Ruj. Kami: NOTIS-1/2026/059

Notis Pertama — Tuntutan Pembetulan Kecacatan (Defect Rectification Claim) Hartanah: Rumah Teres 2 Tingkat (2 Storey Terrace House, 20' x 70', End Lot) di No. 1, Jalan Puncak 5/9, Taman Puncak Tropicana, 81500 Pekan Nenas, Johor (PTD 16655, HS(M) 7576, Mukim Jeram Batu)

Rekod Aplikasi KSL — Status "Completed" Yang Tidak Tepat (Defect 9996637-1)

Lampiran A-1: Item No. 8 (Carporch — Uneven surface on ceiling soffit) ditanda "Completed" di dalam aplikasi KSL, tetapi gambar "selepas pembaikan" oleh kontraktor menunjukkan kawasan yang berbeza daripada kecacatan yang dilaporkan.

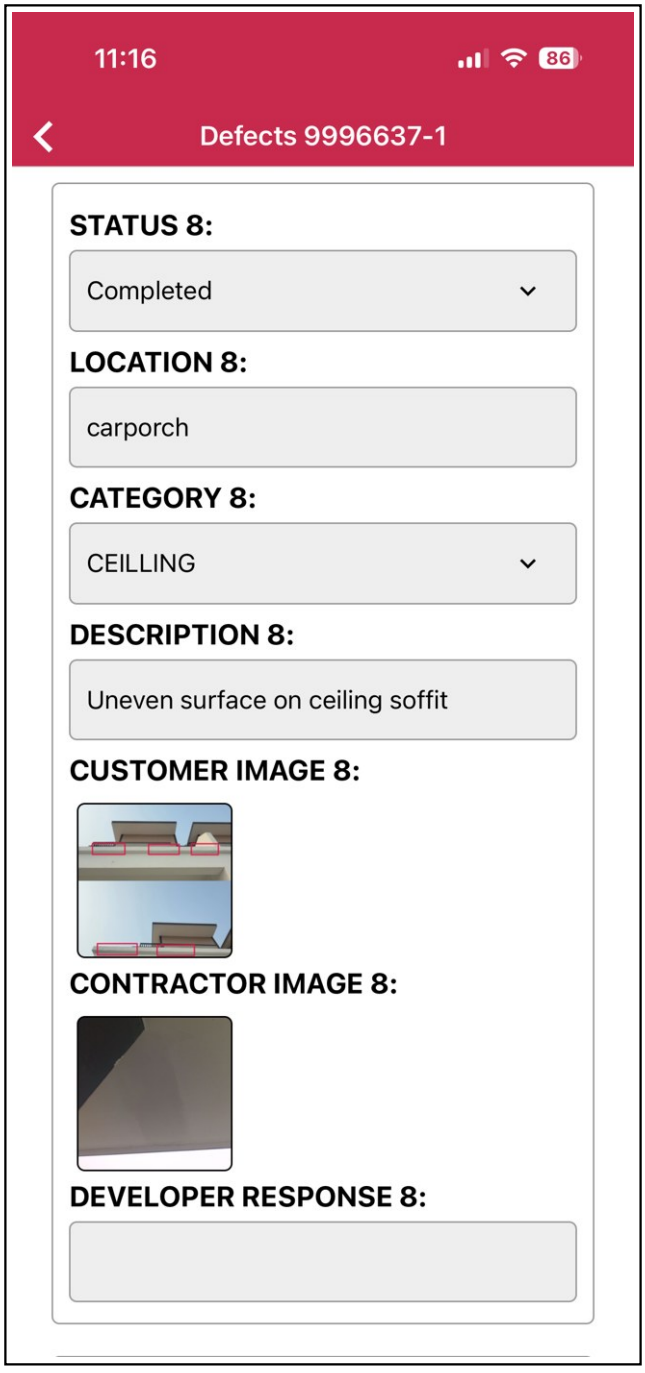
5. Lebih membimbangkan, semakan terhadap rekod kes Defect 9996637-1 di dalam aplikasi KSL mendapati beberapa item telah ditanda "Completed" sedangkan pembaikan sebenarnya TIDAK dilaksanakan — ini merupakan SALAH NYATA STATUS PEMBAIKAN: (i) Item No. 45 ("Leakage observed on the ceiling") dan Item No. 50 ("Visible gaps around floor trap") ditanda "Completed" sedangkan gambar "selepas pembaikan" yang dimuat naik oleh kontraktor pihak tuan sendiri hanyalah NOTA BERTULIS TANGAN berbunyi "bukan orang paip — hantar kontraktor lain" dan "cat ceiling, bukan orang paip" — pengakuan jelas bahawa kerja pembaikan tidak dibuat kerana kontraktor yang dihantar bukan kontraktor paip; dan (ii) Item No. 8 ("Uneven surface on ceiling soffit", Carporch) ditanda "Completed" tetapi gambar "selepas

pembaikan" yang dimuat naik menunjukkan KAWASAN YANG BERBEZA daripada kecacatan yang dilaporkan. Pihak tuan dituntut membetulkan status item-item tersebut di dalam sistem, menghantar kontraktor yang betul mengikut bidang kerja, dan mengemukakan bukti pembaikan sebenar di lokasi yang betul. Salinan rekod aplikasi bagi item-item tersebut dilampirkan sebagai LAMPIRAN A.
